パナソニック商品情報

2022年6月号

ハウジング商品連絡

<ソフトクローズ受け部材取付ねじの変更内容イメージ>

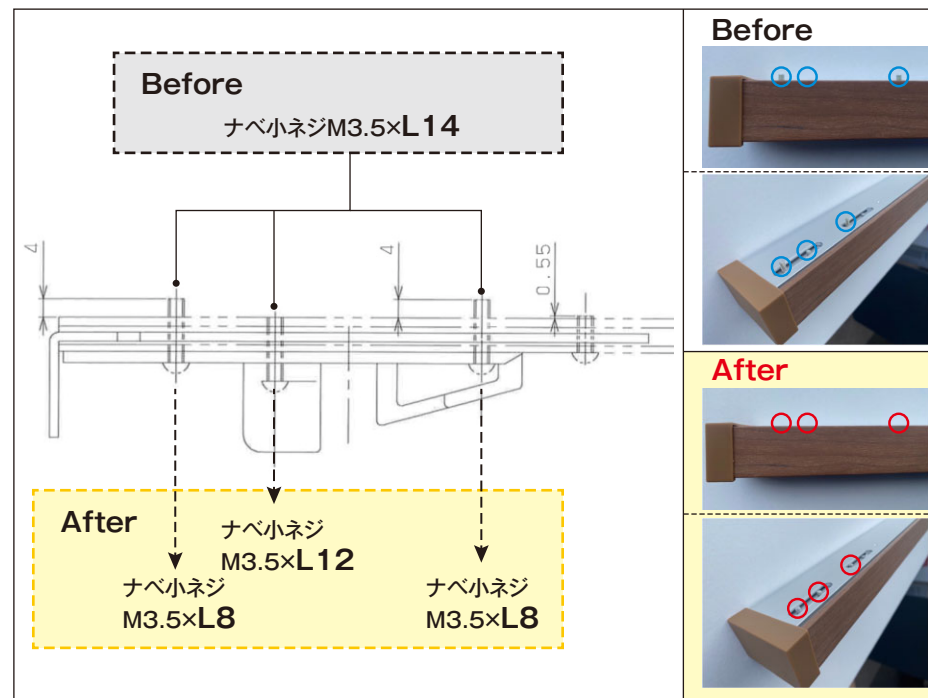
Y戸車引戸 アウトセット納まりのソフトクローズおよびブレーキ受け部材の取付ねじの長さを変更いたします。

Before	After
ソフトクローズ受け部材取付ねじ	ナベ小ネジM3.5×L14 3本	ナベ小ネジM3.5×L8 2本 ナベ小ネジM3.5×L12 1本
ブレーキ受け部材取付ねじ	ナベ小ネジM3.5×L20 2本	ナベ小ネジM3.5×L18 2本

ソフトクローズ受け部材取付ねじの変更内容詳細について下図の通りです。

※赤丸箇所(の)ねじ長さが短くなります

内容 「インテリア建材総合 ベリテリス(第3版)」カタログ P.1204~1217 窓枠セット ジャストカットオーダー 窓枠調整型 タイトル部分の誤り

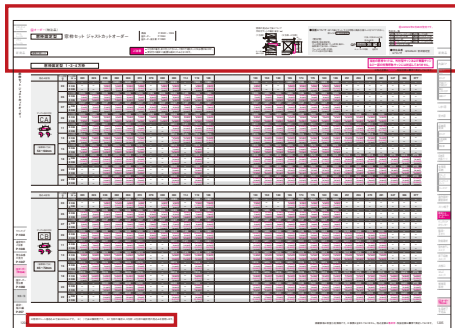
訂正内容 P.1204~1217 窓枠セット ジャストカットオーダー 窓枠調整型 タイトル部分の誤り

誤 「窓枠調整型」のタイトルを記載すべきところ、誤って「窓枠固定型」のタイトルを記載。

窓枠調整型 窓枠セット ジャストカットオーダー

窓枠調整型 3・4方枠

シーラインD530 H1910用1面鏡 くもりシャット選定可対応

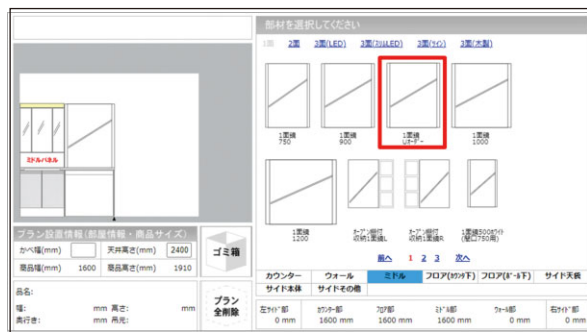
この度、WEBハウスにて選定不可であったH1910用1面鏡のくもりシャット仕様を選定可能に変更いたします。以下、詳細内容をご確認ください。

エキスパートモードにてH1910用1面鏡のくもりシャット仕様が選定できませんでした。

D450シリーズのH1910用ミラーをD530シリーズにも展開、くもりシャット仕様が選定可能になりました。

外観

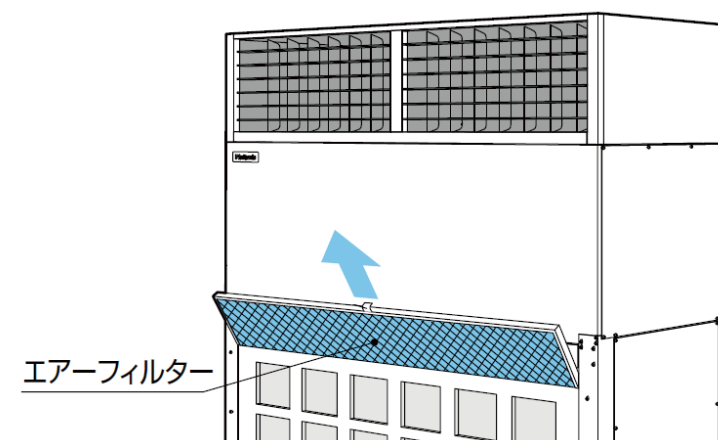
設備用室内機 床置プレナム形 P560タイプのエアフィルターにつきまして、濾材の生産中止に伴い、仕様を変更させていただきます。ご理解賜りますようお願い申し上げます。

機種名	品番	変更内容	備考
ビル用マルチエアコン 設備用室内機 床置プレナム形	CS-P560AS45 CS-P560AS46 CS-P560AS45K CS-P560AS46K	濾材をマルフレンから ポリプロピレンに変更	マルフレンもポリプロピレンもポリオレフィンの種類となります

濾材の変更にとまなない、フィルターの外観が変わります

姿図

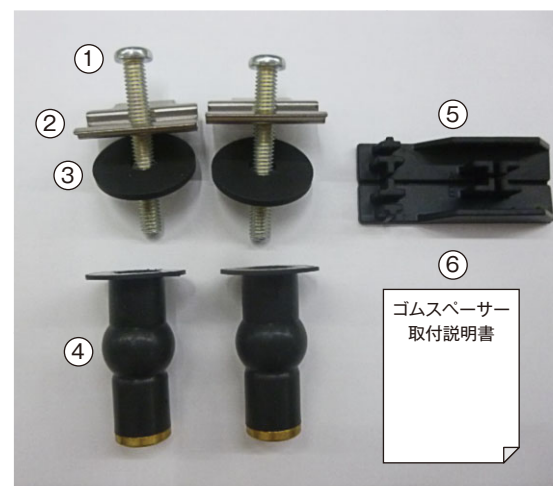
2017年9月より販売させて頂いております洗浄便座上面固定金具『AD-DLJJK1503』について、過去機種を設置時に使用する便座固定プレートのがたつき防止のためゴムスペーサーを同梱しておりましたが、該当の過去機種への対応ケースがほぼ無くなったため、ゴムスペーサーとゴムスペーサー取付説明書の同梱を終了致します。つきましては関連部門へのご連絡をお願い致します。

品名	部材名	今後の同梱有無
①	固定ネジ	○有
②	上面固定金具	○有
③	ゴムリング	○有
④	上面固定ゴムナット	○有
⑤	ゴムスペーサー	×無
⑥	ゴムスペーサー取付説明書	×無
